UMAC CPU Rev.108에서의 E1 Jumper 추가사항

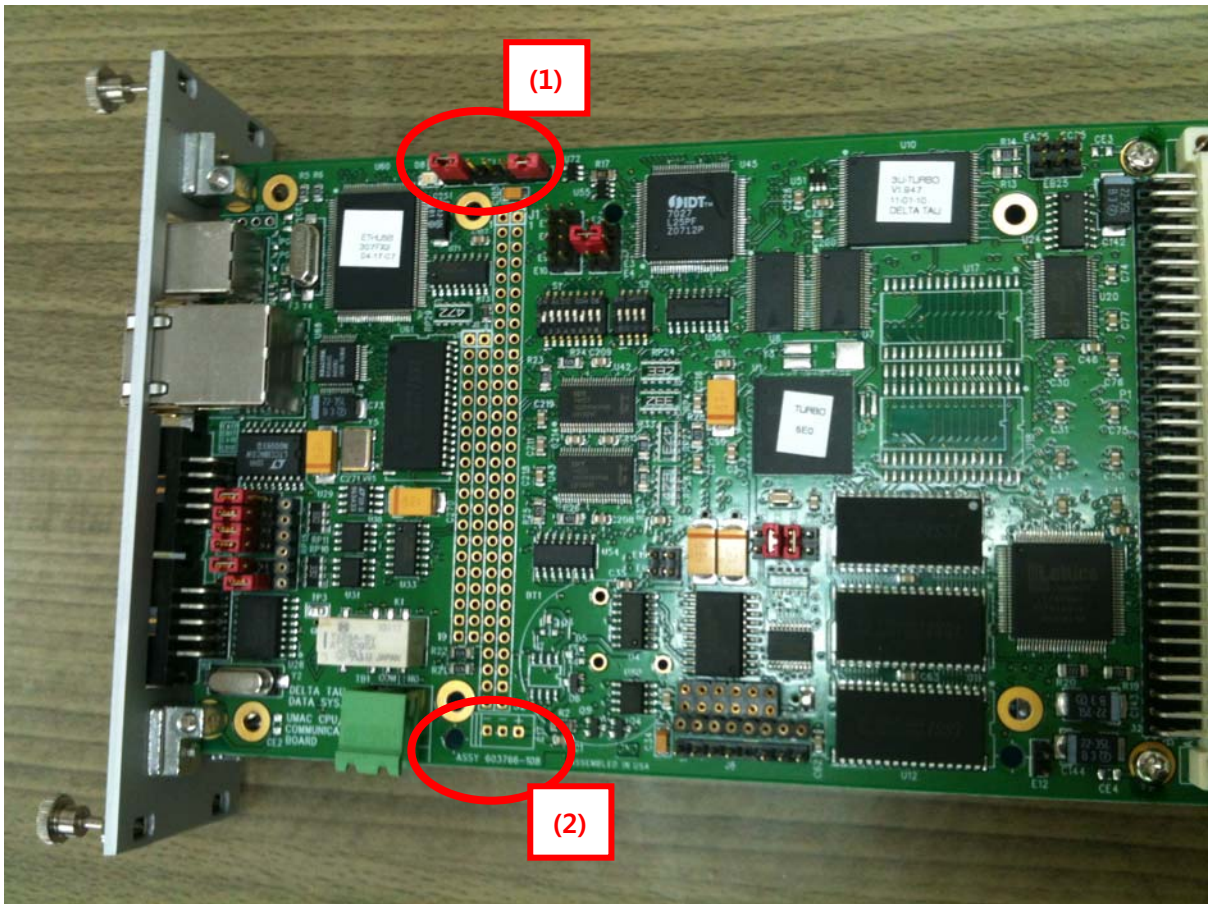
- Jumper 위치 :E5, E6의 사이에 추가 되었습니다.

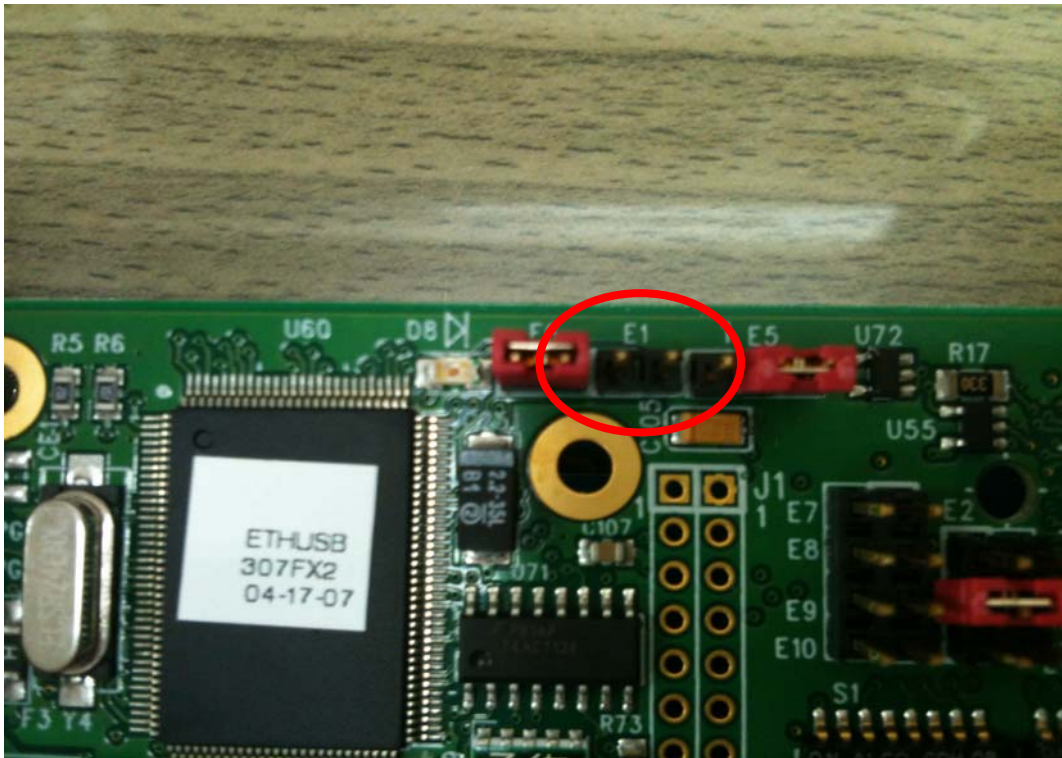
- Rev No. 확인 : 603766-XXX에서 XXX에 해당되는 부분이 Rev. No 입니다.
